## Přehledový list připomínek v lokalitě 843 / Vltava I.

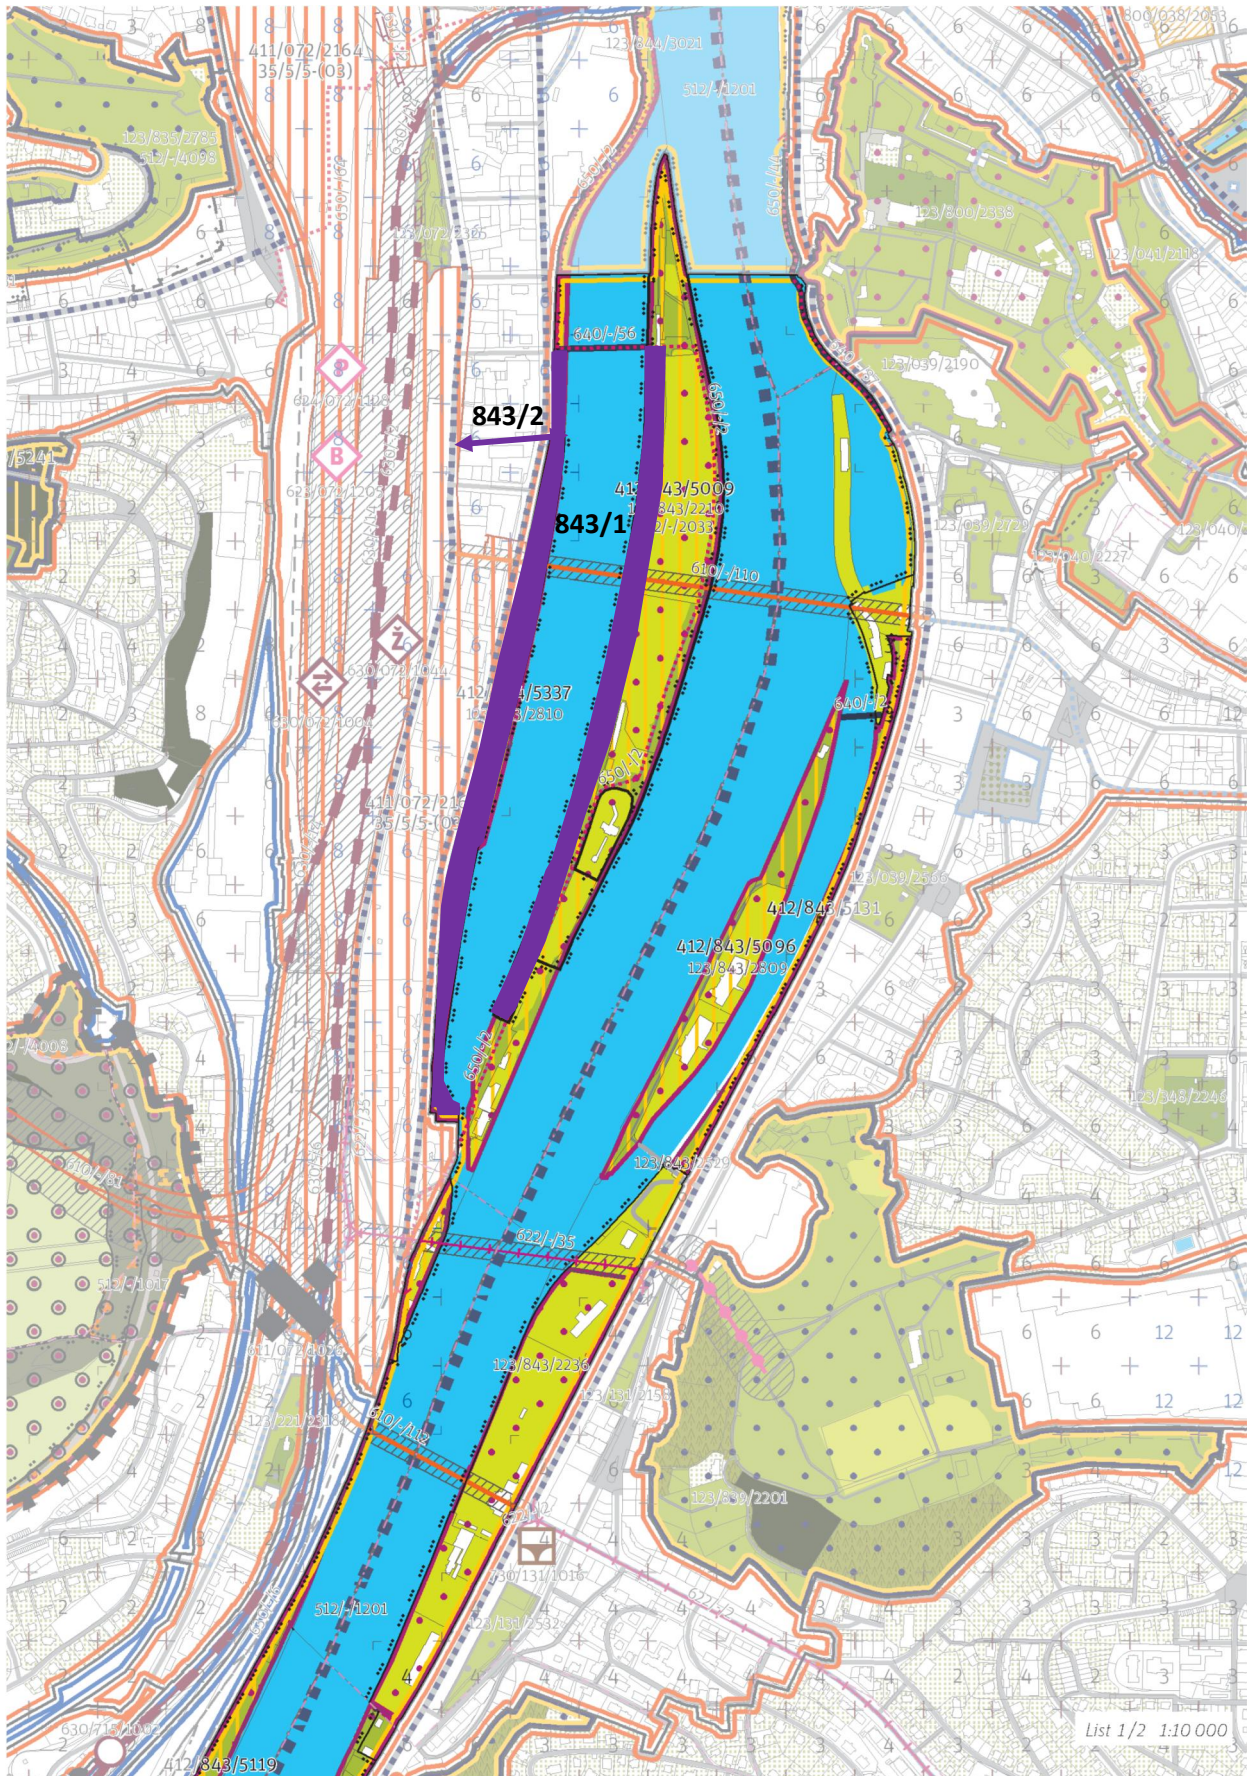
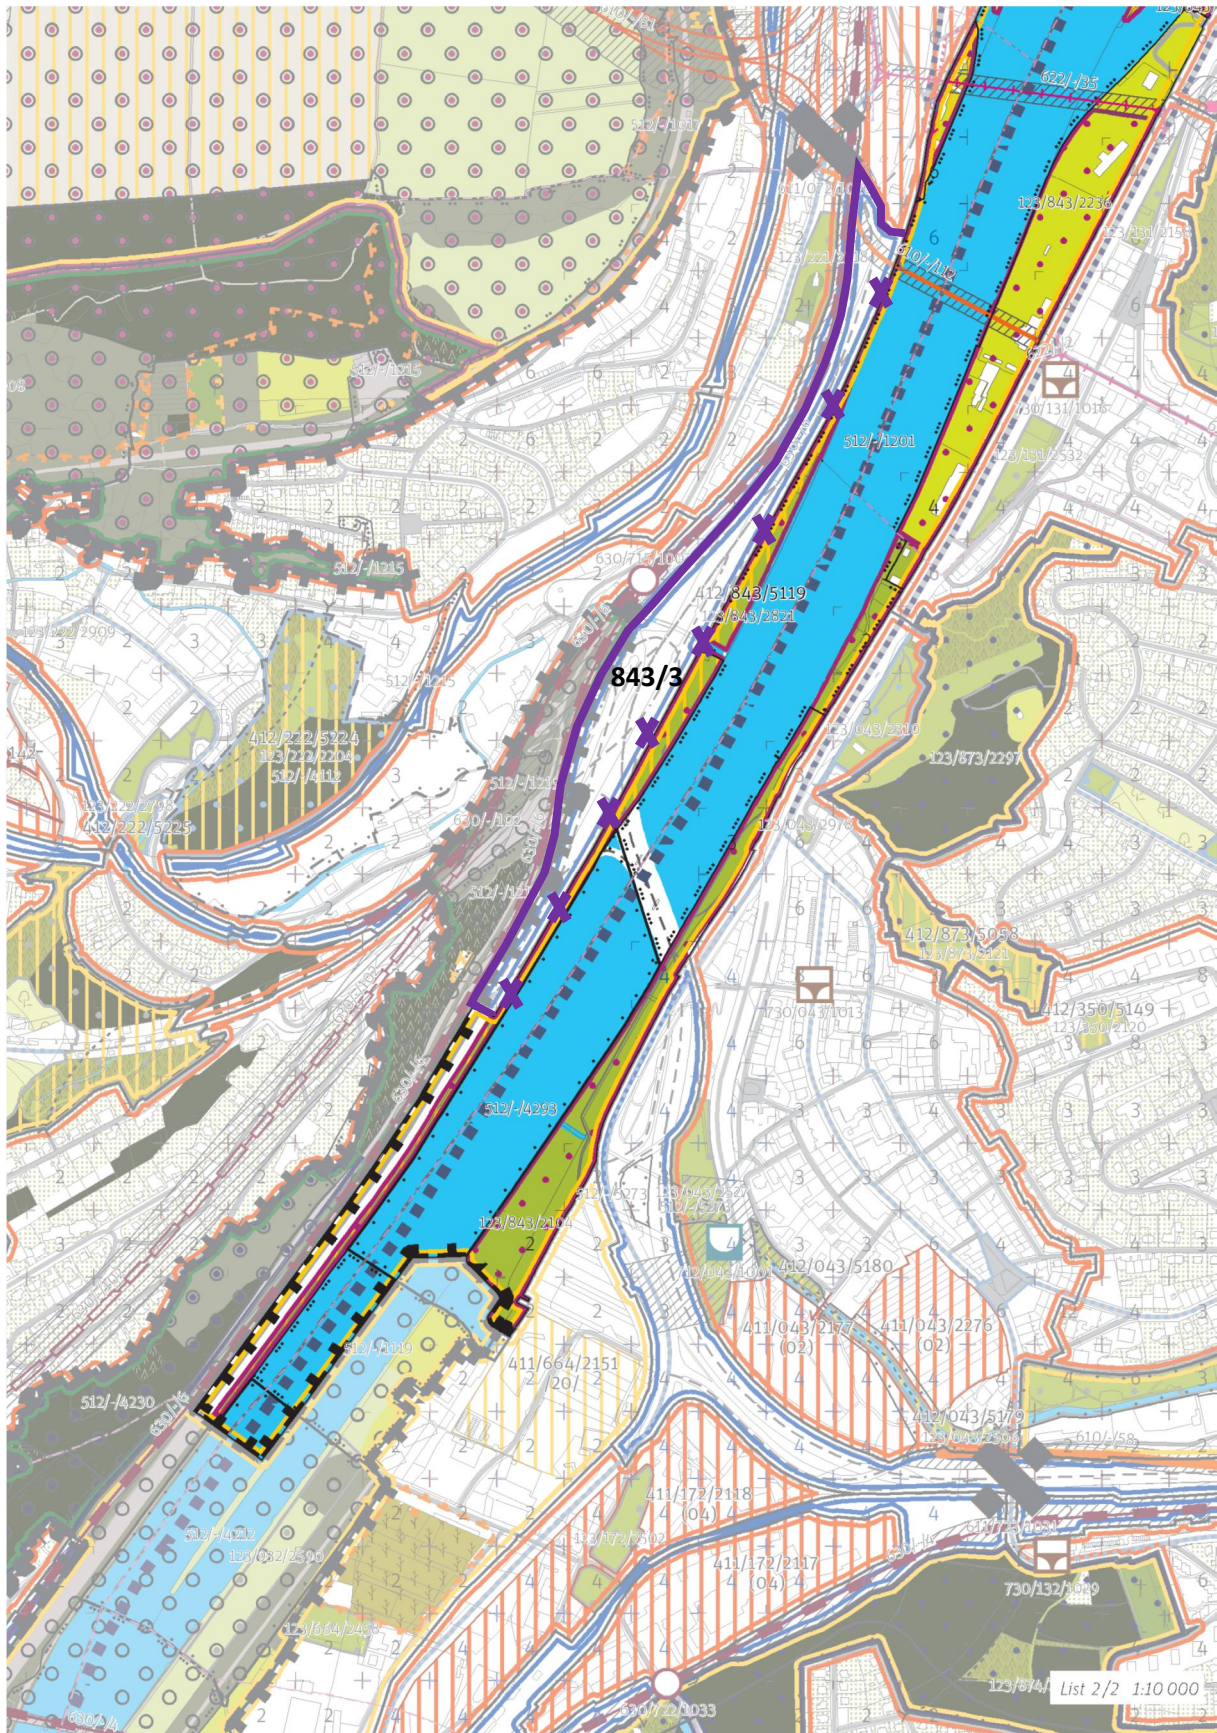
**Vyřešit konflikt ve využití území. Tato připomínka je zásadní.**

Odůvodnění: Smíchovský břeh je využíván jako přístav. Z principu přístavního fungování nemůže být rekreačně transformačním nestavebním blokem.

**Přidat pěší propojení. Tato připomínka je zásadní.**

Odůvodnění: Zajistit pěší napojení ulice Nádražní s břehem Vltavy s napojením na lávku na Císařský ostrov.

**Úprava hranice lokality. Tato připomínka je zásadní.**

Odůvodnění: Přiřazením lokality č. 714/Barrandovský a Zlíchovský most k lokalitě č. 843/Vltava I. a změnit její stabilitu na transformační nestavební blok s rekreačním využitím. Lokalitu č. 714/Barrandovský a Zlíchovský most úplně zrušit a zpřehlednit tak hranice lokalit.

**Zohlednit probíhající změnu a podnět na změnu ÚPn v území: Z2772 a P114/2017. Tato připomínka je zásadní.**

Odůvodnění: Jedná se o změnu a podnět na změnu ÚPn probíhající a pořizovaný se souhlasem MČ Praha 5. **Respektovat probíhající změnu Z2772/00 včetně jejích připomínek.**
